Neuerteilung der wasserrechtlichen Genehmigung für das Kraftwerk Rothwind im Zusammenhang mit der Herstellung der ökologischen Durchgängigkeit am Bestandswehr

12.8: 2d Hydrodynamische Berechnungen

Abbildung 2: Kartenauszug BayernAtlas, Wassertiefen HQextrem

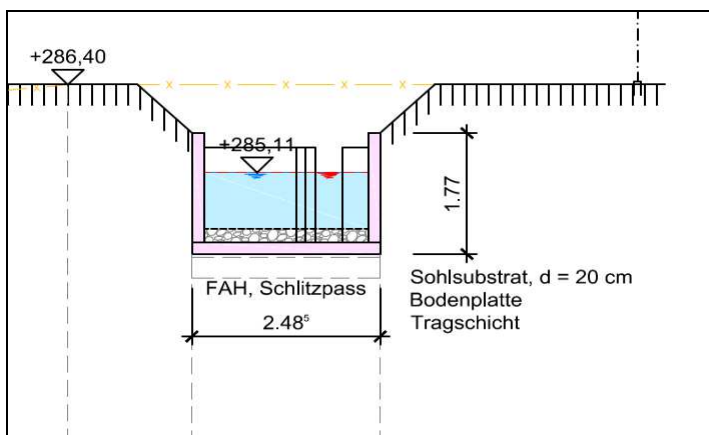
Bei Hochwasser läuft das Wasser bei $HQ_{\text{häufig}(10)}$, HQ_{100} und HQ_{extrem} ausschließlich über das rechte Mainufer (vgl. Kartenauszug BayernAtlas, Wassertiefen für HQ_{extrem}).

Durch die tiefe Lage der Fischaufstiegshilfe kann das Wasser beim Übertreten der Uferbereiche in die FAH zurücklaufen und in das Unterwasser (unterhalb des Stauwehres) abfließen.

Dadurch ergibt sich eine deutliche Verbesserung im Hochwasserfall. Das neu entstehenden Retentionsraumvolumen beträgt ca. 263 m³.

Abbildung 6: Planauszug E1 vom 18.09.2025

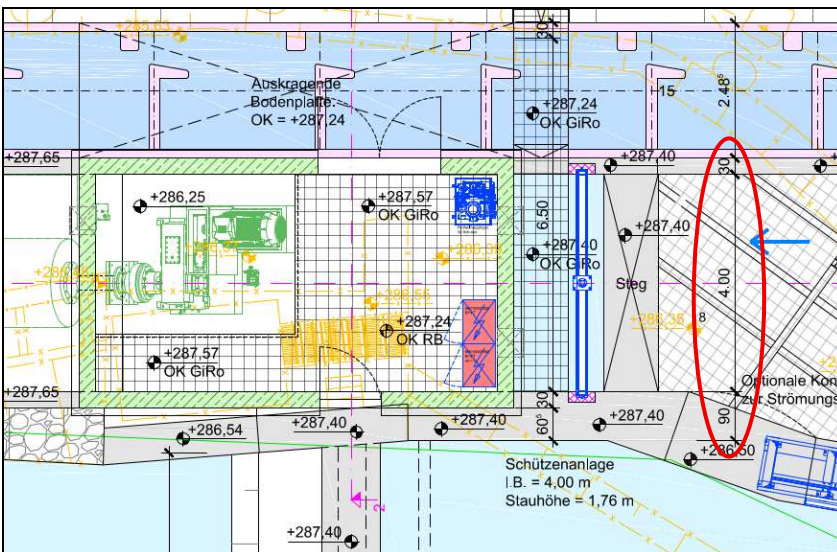
Das WWA Hof fordert zur Beurteilung der Auswirkungen der geplanten Maßnahmen auf das Hochwasser ein 2D-Abflussmodell.

$$39 \text{ m}^3 \ll 263 \text{ m}^3 \quad (\eta = 39/263 = 0,15 \ll 1,0)$$

Mit dem erbrachten Nachweis, dass das vorhandene neue Retentionsraumvolumen deutlich größer ist als das neue Verdrängungsvolumen lässt sich ableiten dass die Berechnung eines 2D-Abflussmodell zur Beurteilung einer Verschlechterung der Zustände im Hochwasserfall nicht notwendig ist.

5.1 Lage Stauwurzel

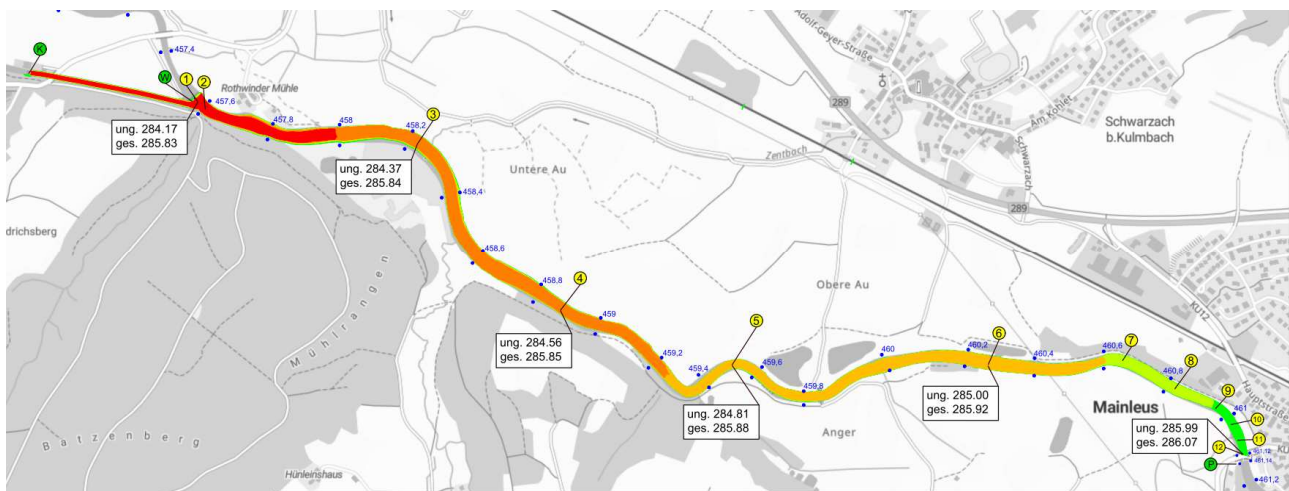
7. Berechnung und Darstellung der Staulänge bei Mittelwasserabfluss (MQ).

Die Stauwurzel ergibt sich bis kurz unterhalb der Pegelmessstelle Mainleus Fluss-km 461,14. Die Stauwurzellänge beim vorhandenen bzw. beantragten Anlagenstau beträgt ca. 3,5 km.

**Wehranlage Fluss-km: 457,6 bis Ende Stauwurzel bei MQ = 461,1:
Staulänge 3,5 km**

Wasserspiegeldifferenzdarstellung Lastfall HQ 100 = 420 m³/s

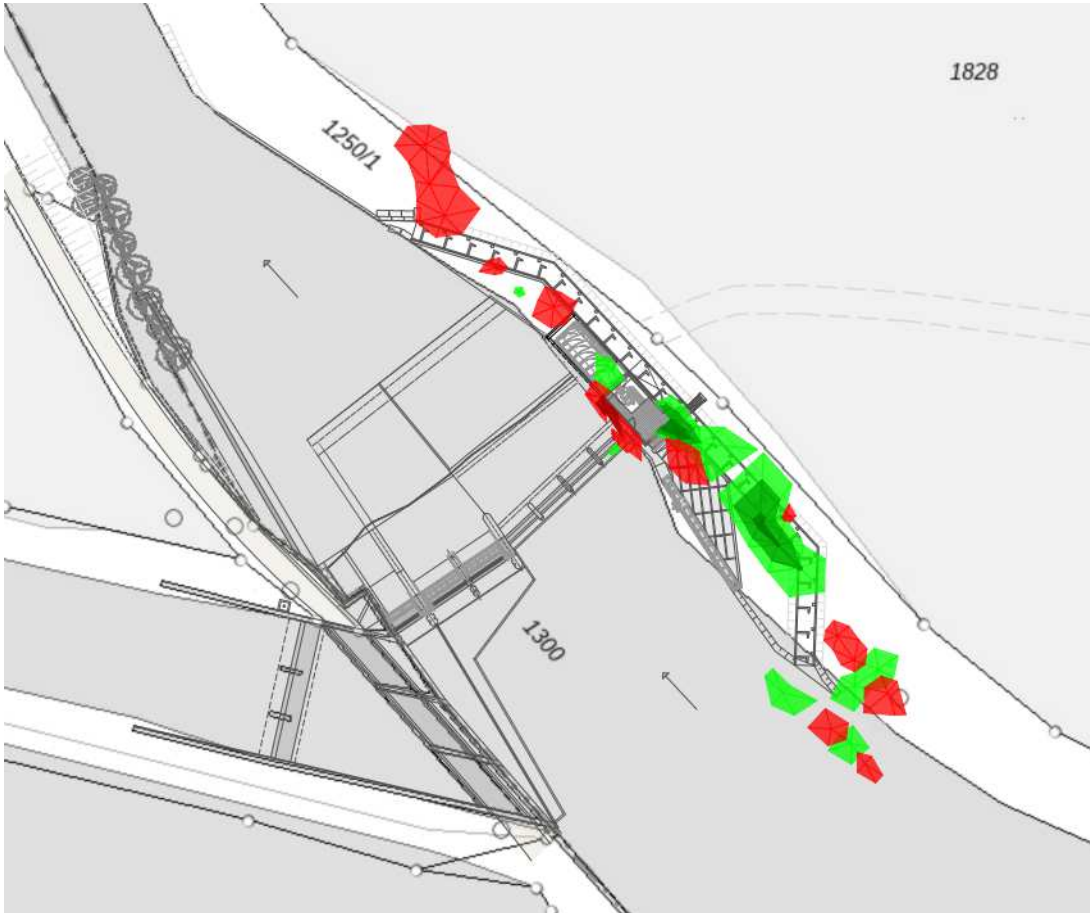
6. Hydrodynamische Abflussberechnungen in der Planung, in den Bemessungsabflüssen $HQ_{\text{häufig}(10)}$, HQ_{100} und HQ_{extrem} mit Angaben der Änderung in der Planung bezogen auf den Bestand:

- zum Wasserstand (Änderungen der Überschwemmungsgrenzen und der Wasserspiegeldifferenzen),
- zum Wasserabfluss (Änderung der Fließrichtungen und Fließgeschwindigkeit)

Die Berechnungen ergeben keinen nennenswerten Hochwassereinfluss der neuen Bauwerke gegenüber dem aktuellen Zustand.
